Gemeinde Edewecht Landkreis Ammerland

Bebauungsplan Nr. 211 „Solarpark Jenseits der Vehne“ mit örtlichen Bauvorschriften

ABWÄGUNGSVORSCHLÄGE

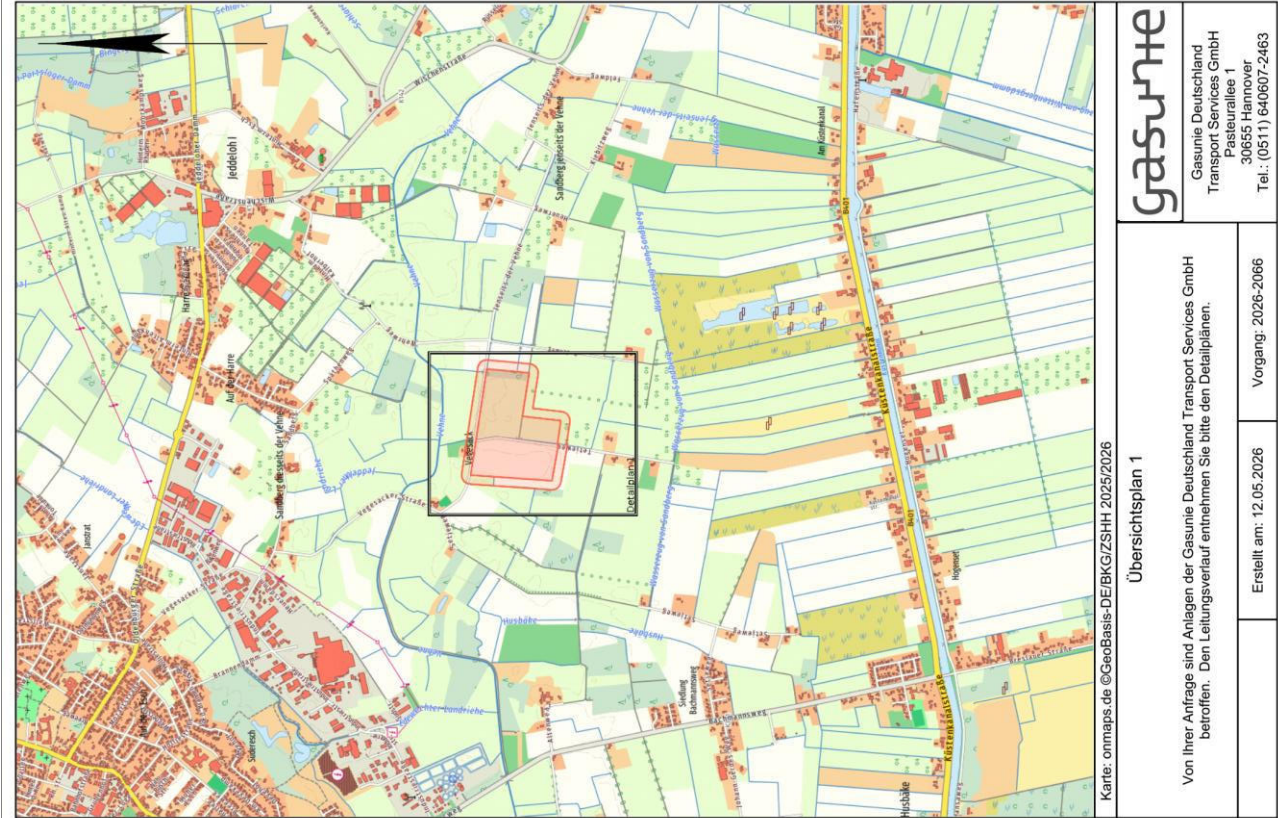
Anregungen	Abwägungsvorschläge
	te sich dieses im Laufe der Zeit nicht bestätigen, sind Maßnahmen zum gedrosselten Wasserabfluss inkl. kontrolliertem Notüberlauf zu ergreifen und entsprechende wasserbauliche Anlagen vom Genehmigungsinhaber herzustellen inkl. wasserrechtlicher Genehmigung und Einleitungserlaubnis. Entsprechend der Satzung der Ammerländer Wasseracht sind zu dem im Plangebiet gekennzeichneten Gewässer II. Ordnung beidseitig 10 m und zum Gewässer III. Ordnung beidseitig 6 m von baulichen und sonstigen Anlagen freizuhalten. Zudem ist ein Gewässerrandstreifen von 5 m von Anpflanzungen und Einzäunungen zur Aufreinigung freizuhalten. Im Bereich des Verbandsgewässers III. Ordnung Nr. 7.18.03 werden diese Abstände eingehalten. Bei einem rd. 6 m breiten Flurstück für das Gewässer verbleibt bei einem Abstand der geplanten Verwallung von insgesamt 12 m noch ein satzungskonformer Abstand der baulichen Anlage vom Verbandsgewässer. Bei der Ausführung vor Ort ist der satzungsgemäße Mindestabstand von 6 m von der tatsächlichen Böschungsoberkante des Verbandsgewässers zu kontrollieren und sicherzustellen. Beim Verbandsgewässer II. Ordnung Nr. 7.18 werden die Abstände mit 9 m bzw. 9,5 m nur leicht unterschritten. Angesichts der Tatsache, dass es sich bei der baulichen Verwallung um einen relativ leicht anpassbaren Erdkörper handelt, kann eine Unterschreitung des Mindestabstandes um 1 m toleriert werden. Im Zweifel muss die Verwallung bei Bedarf, also auf Anforderung der AWA, vom Genehmigungsinhaber angepasst werden. Die parallel zu den Verbandsgewässern geplanten Verwallungen sollen bepflanzt werden. Hierbei ist zu berücksichtigen, dass der 5 m breite Unterhaltungsstreifen auch im Lichtraumprofil dauerhaft von Bewuchs freizuhalten ist. Dieses ist bei der Pflanzung und zukünftigen Unterhaltung (regelmäßiger Rück-schnitt) durch den Genehmigungsinhaber zwingend zu beachten. Es wird empfohlen, die Anpflanzungen in ausreichend großem Abstand vom Unterhaltungsstreifen vorzunehmen und die Wahl der Bepflanzung darauf abzustellen. In der textlichen Festsetzung Nr. 8 heißt es:	Die entsprechenden Räumstreifen ab eingemessener Böschungsoberkante werden auf im Bebauungsplan berücksichtigt. Die Ausführung wird zur Kenntnis genommen. Der Hinweis wird in der Ausführungsplanung berücksichtigt. Die Festsetzungen des Bebauungsplanes sind verbindlich, das bedeutet die Verwallung muss im festgesetzten Bereich erfolgen. Der Bebauungsplan hält den gemäß der Satzung der Ammerländer Wasseracht erforderlichen Abstand von 10 m zur Böschungsoberkante der Gewässer II. Ordnung in diesen Bereichen ein, denn die vom Vermesser eingemessene Böschungsoberkante liegt oberhalb des SO PV Teilbereich 2 mindestens 1 m von der Geltungsbereichsgrenze entfernt, sodass im Plangebiet nur noch ein Bereich von maximal 9 m freizuhalten ist. Oberhalb des SO PV Teilbereich 3 liegt die vom Vermesser eingemessene Böschungsoberkante mindestens 0,5 m von der Geltungsbereichsgrenze entfernt, sodass im Plangebiet nur noch ein Bereich von maximal 9,5 m freizuhalten ist. Der Hinweis wird im Betrieb der Anlage berücksichtigt.
